Høringsnotat - Offentlig høring af miljøkonsekvensvurderingen for E20 Amagermotorvejen

Marts 2024

Figur 2: Placering af målpunkter relateret til Nordlige Øresund.

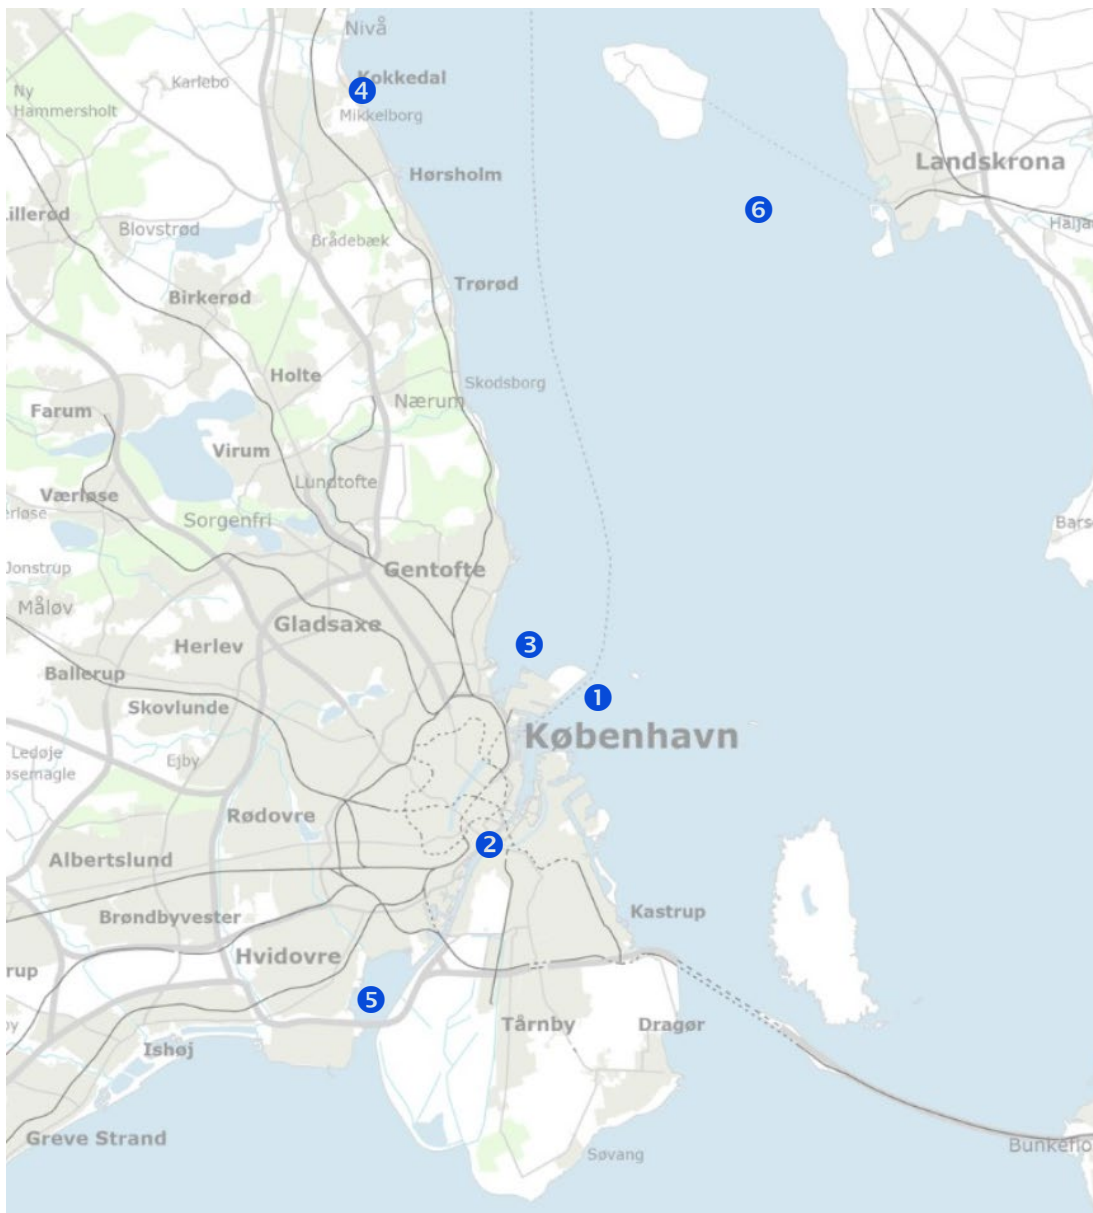
Samlet set er der ved prøvetagning på lokationen øst for Københavns Nordhavn fundet overskridelser for methylnaphthalener, antracen samt nonylphenoler i sediment. I Københavns Inderhavn er der fundet overskridelser for bly i biota. Nord for Københavns Nordhavn er der fundet overskridelse for cadmium i biota og ved Kalveboderne er der påvist overskridelser for kviksølv, ligeledes i biota.

Figur 3: Placering af målpunkter relateret til Køge Bugt.

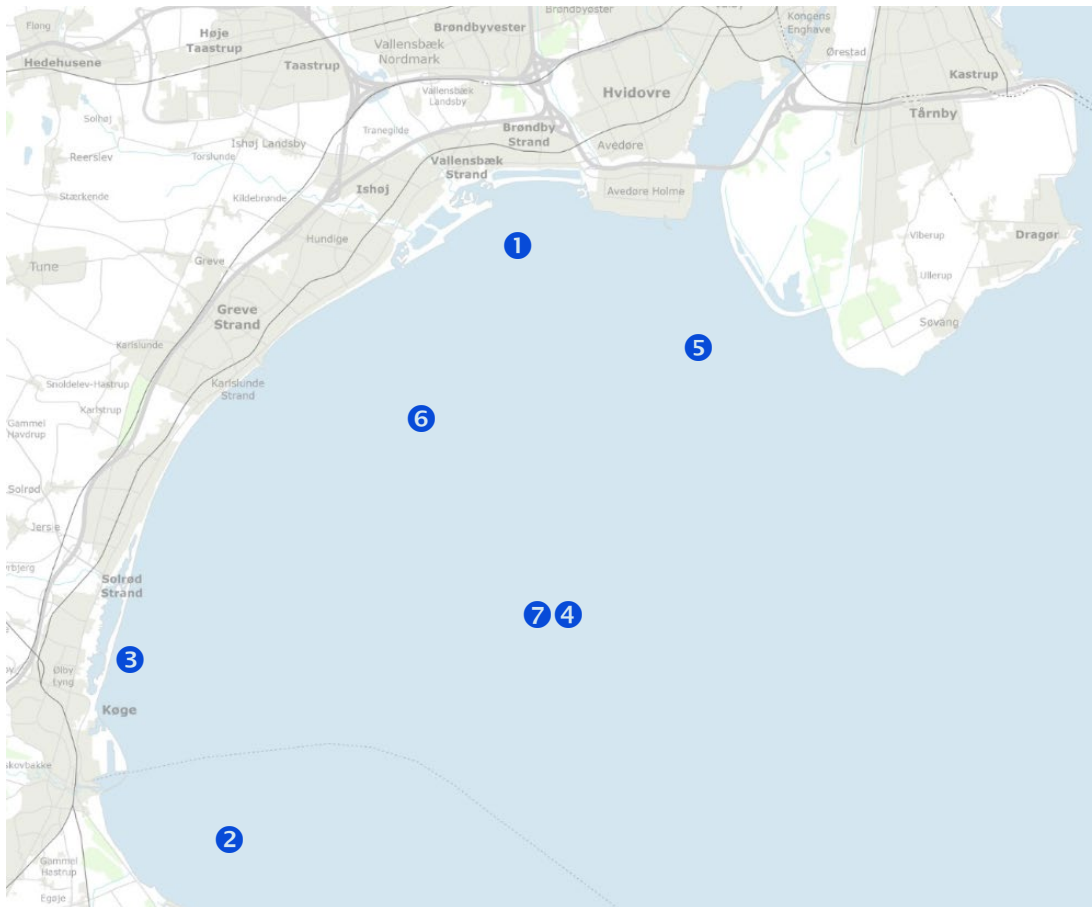
Der er således konstateret overskridelser af koncentrationen af bly og cadmium i biota ved en prøvetagning i 2019 på en station i den sydvestlige del af Køge Bugt. Kviksølv er ligeledes påvist overskredet i biota ved en prøvetagning i 2019 på en station et stykke syd for Avedøre Holme.
